COMUNICACIÓN PROCESAMIENTO Y EJECUCIÓN DE COMPRAS

CIRCULAR N° 12

LICITACIÓN PÚBLICA INTERNACIONAL N° 1600160400 - CONTRATACIÓN DE SERVICIOS DE REMEDIACIÓN AMBIENTAL EN PLANTA LA TEJA.

Gráfica 3 Esquema del proceso de lavado in-situ

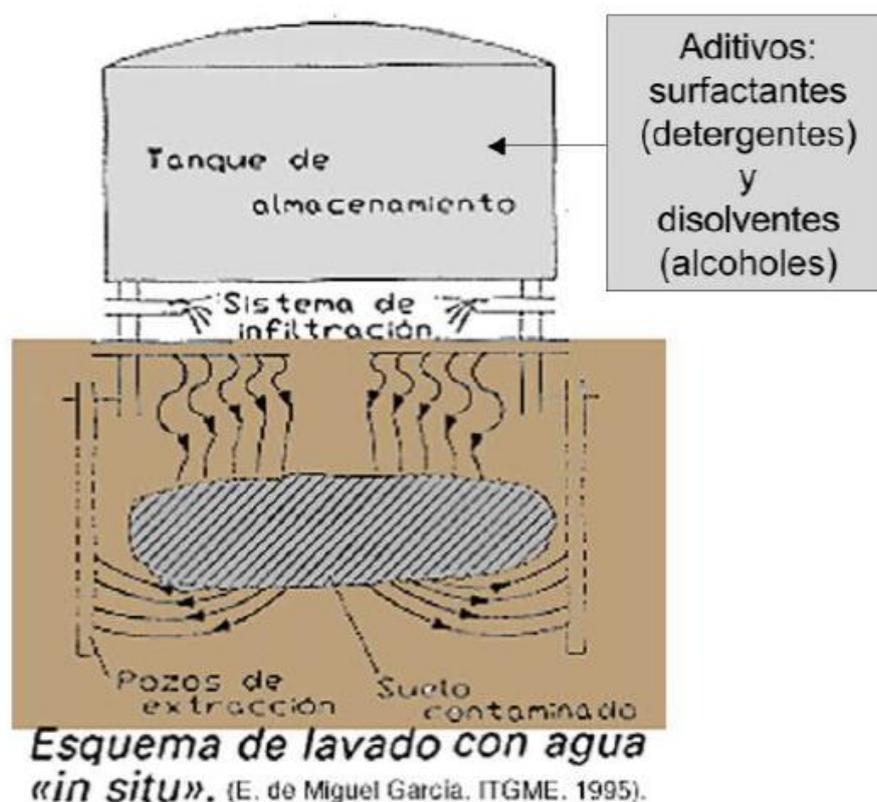
Este proceso se puede aplicar de manera eficiente para suelos bien permeables, con valores k_f entre 10^{-3} hasta 10^{-4} m/s. Para llevar a cabo este proceso de manera eficiente – ver esquema en la gráfica 3, se debe combinar la inyección de agua con la extracción del agua.

Entonces, el bombeo de agua en el área contaminado de la zona 4 es una actividad esencial. Muy probablemente esta agua es contaminada, y requiere tratamiento antes de ser descargado.

Pregunta 1: ¿ANCAP puede proporcionar límites permisibles para la descarga de esta agua tratada a la pileta API?

Pregunta 2: ¿ANCAP puede proporcionar límites permisibles para la descarga de esta agua tratada directamente al mar de la Bahía de Montevideo?

Pregunta 3: ¿Para la infiltración de agua, sería posible usar el agua de la Cantera?

Pregunta 4: Pregunta: ¿En caso de si, ANCAP nos podría proporcionar análisis actuales del agua de la cantera, ¿incluyendo estos parámetros?

Respuesta 1: Se aclara que no está permitido el uso de tensoactivos si el destino final de los efluentes de lavado va a ser el sistema de tratamiento de ANCAP.

Es posible recibir los efluentes tratados en la planta de tratamiento de efluentes (PTE), cumpliendo con lo siguiente:

Aceites y grasas: 3000 mg/l

DQO: 2000 mg/l

N-NH3: 25 mg/l

Sulfuros: 18 mg/l

Fenoles: 65 mg/l

Tensoactivos: ausentes

Caudal: inferior a 20 m3/h

Además se deberá tener en cuenta que no es posible utilizar productos químicos que puedan causar inhibición de la actividad biológica del sistema de tratamiento.

Respuesta 2: No es posible realizar descargas directamente a Bahía. ANCAP tiene autorizado un único punto de vertido de sus efluentes.

Respuesta 3: Sería posible siempre que no se superen los límites de volumen y caudal establecidos en el Permiso de toma de Agua otorgado a ANCAP por la autoridad competente.
